CÂMARA MUNICIPAL DE CASCAIS (CMC)

Acta de Reunião: Reunião de Concertação com as Estradas de Portugal (EP) relativa ao Plano de Pormenor do Espaço de Estabelecimento Terciário do Arneiro (PPEETA) e ao Plano de Pormenor do Espaço Terciário de Sassoeiros Norte (PPETSN)

Data: 19 de Janeiro de 2010

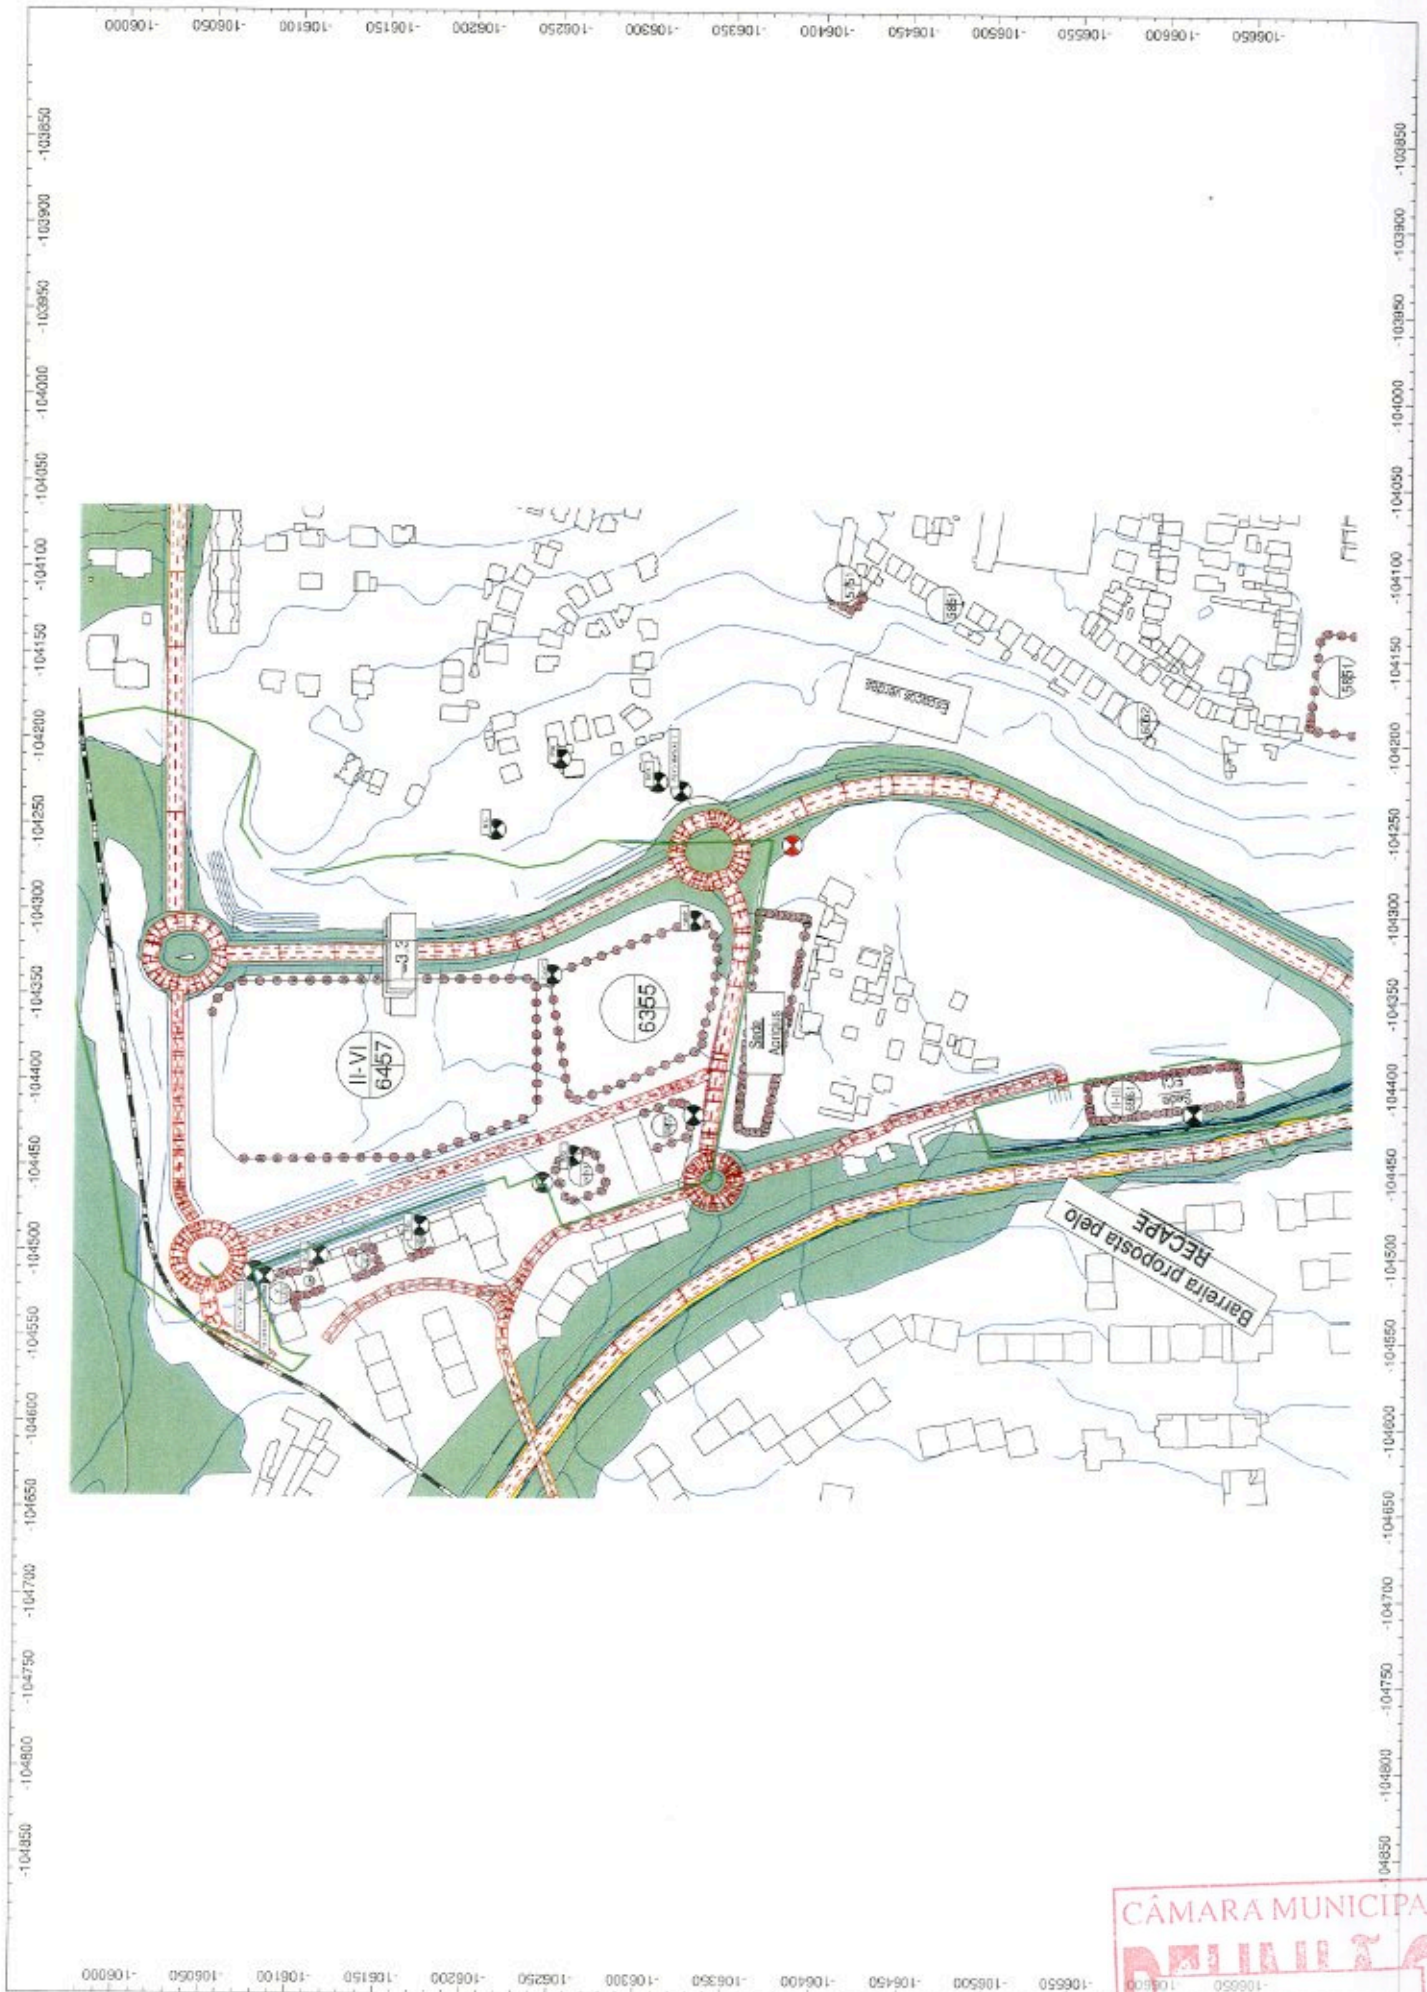
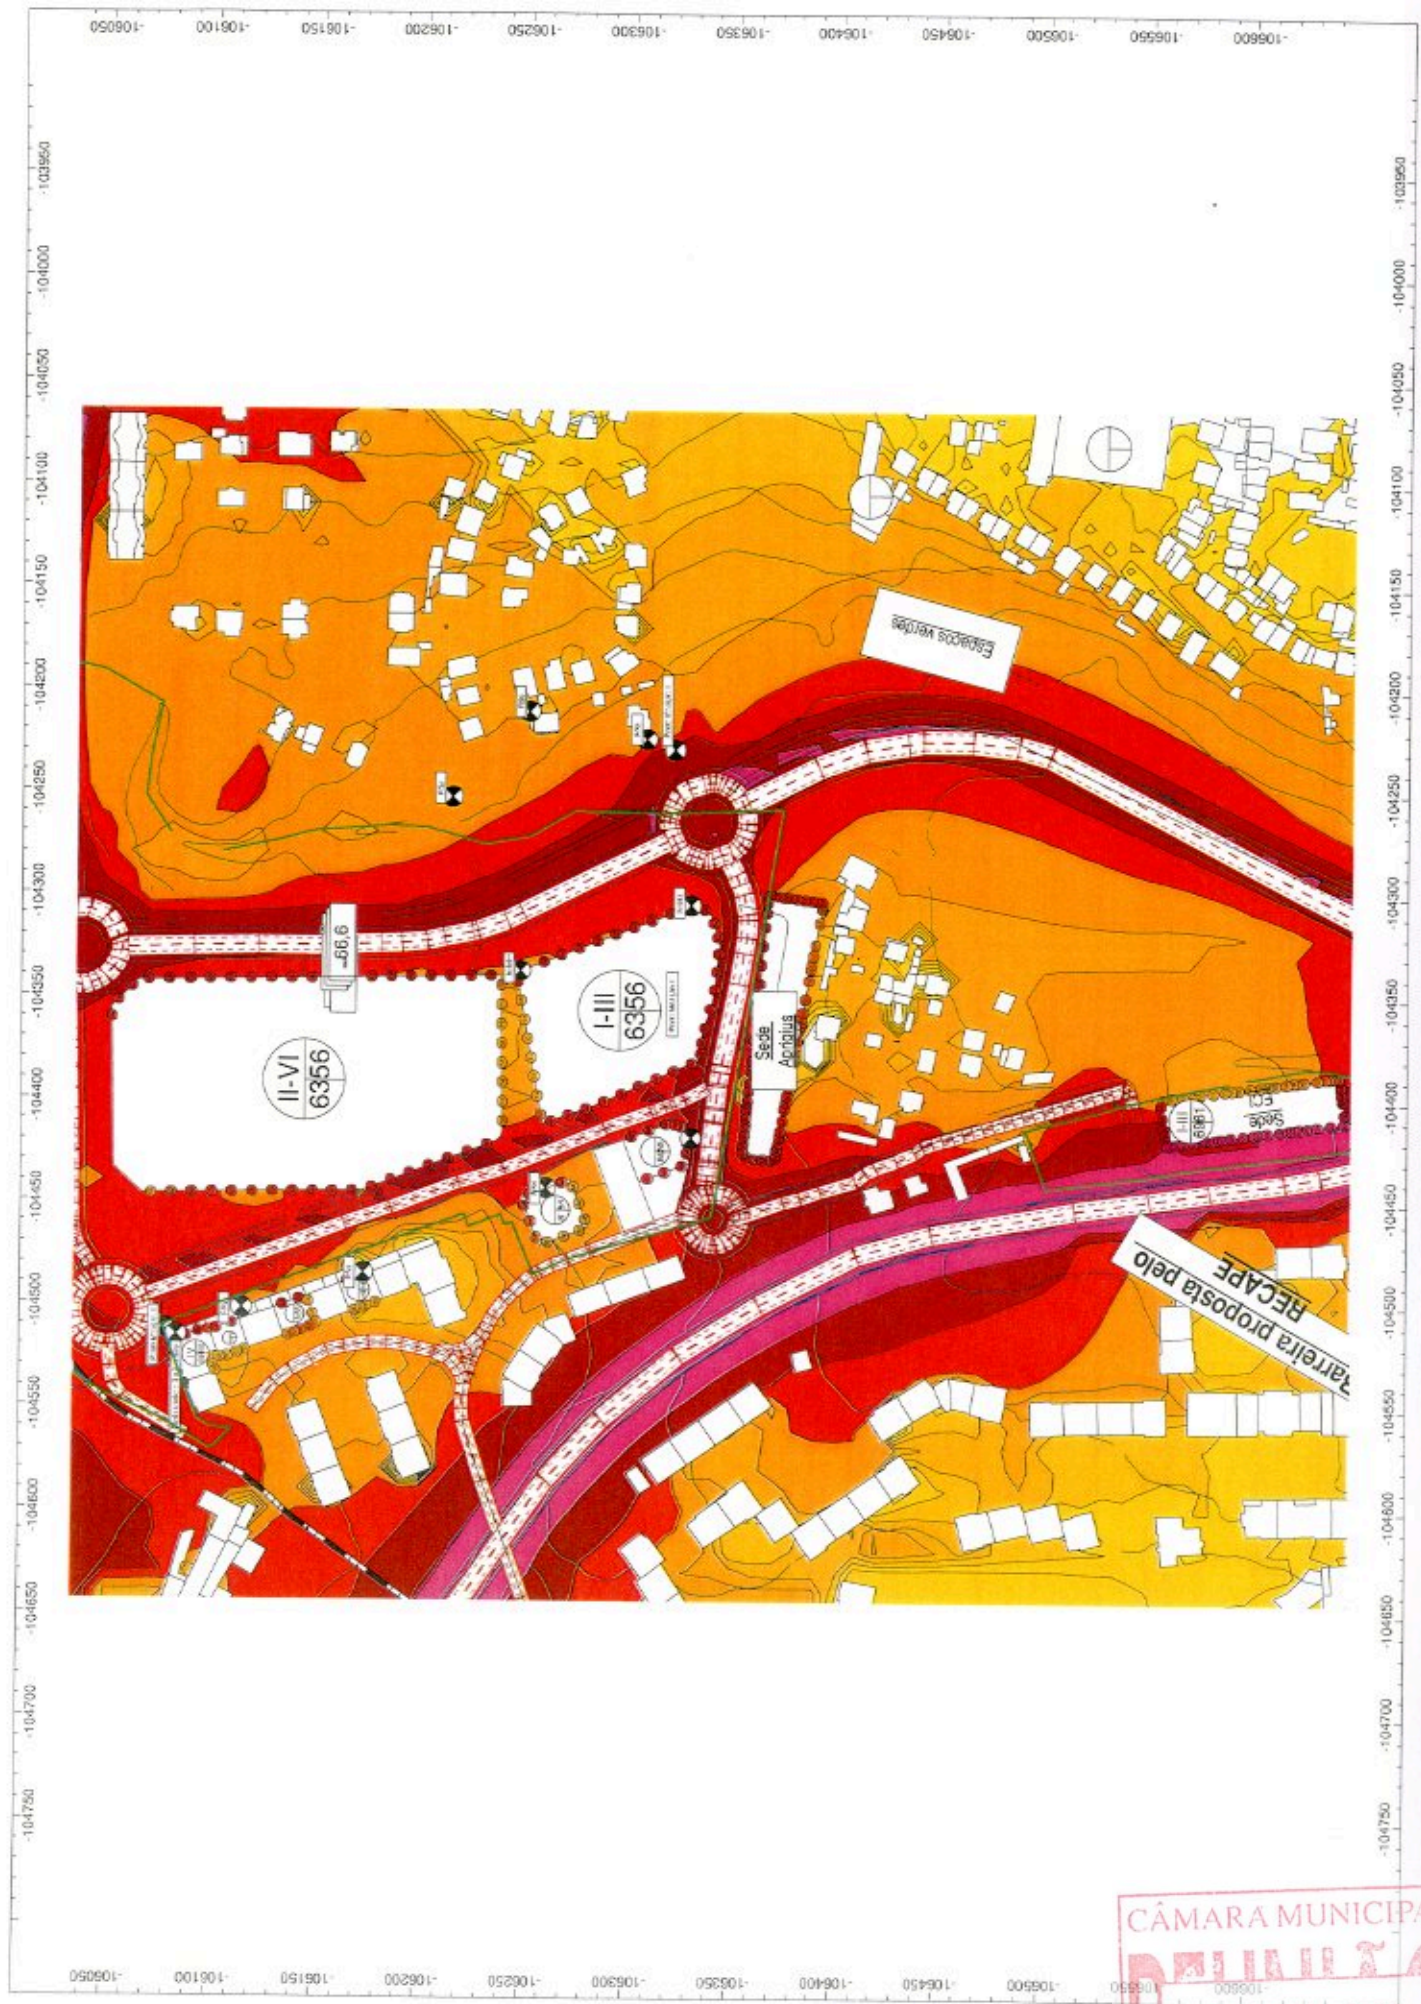
A Eng.^a Maria João questionou o facto de no estudo anterior não haver evidência de terem sido estudados receptores sensíveis junto à VV EN 6-7 (área habitacional) e o facto do Estudo de Ruído não parecer reflectir o impacte dos planos no acréscimo de tráfego da VV EN 6-7.

A questão da salvaguarda do conforto acústico dos receptores sensíveis junto à VV EN 6-7 é a maior preocupação da EP, atendendo às queixas recebidas de moradores quanto ao nível de ruído da zona.

A EP aceitou este pressuposto, pelo que solicita que o estudo de ruído seja reformulado no sentido de contemplar essa (s) barreira (s) acústica. A simulação da(s) barreira(s) deverá ser feita tendo em conta o piso / andar mais desfavorável dos edifícios de habitação.

A Eng.^a Alexandra Rodrigues esclareceu que de facto o estudo incidiu com maior relevância no impacte verificado na área interior ao Plano de Pormenor e nos receptores sensíveis imediatamente adjacentes ao limite do Plano. Visto que, o acréscimo de tráfego verificado na VV EN 6-7, decorrente da implementação do Plano, não agrava substancialmente a realidade perspectivada para a zona em análise no cenário futuro. Porém, e dado que o estudo de ruído terá de ser complementemente revisto, decorrente do novo Estudo de Tráfego, maior atenção será dada às questões atinentes ao ruído nomeadamente aos receptores sensíveis situados na VV EN 6-7.

A Eng.^a Alexandra Rodrigues informou que, em face da simulação apresentada, considerando uma barreira de 4m de altura, semelhante à já proposta para a rotunda da VV EN 6-7 (no RECAPE da VOC), não se verificará qualquer conflito com os receptores sensíveis (edifícios de habitação).
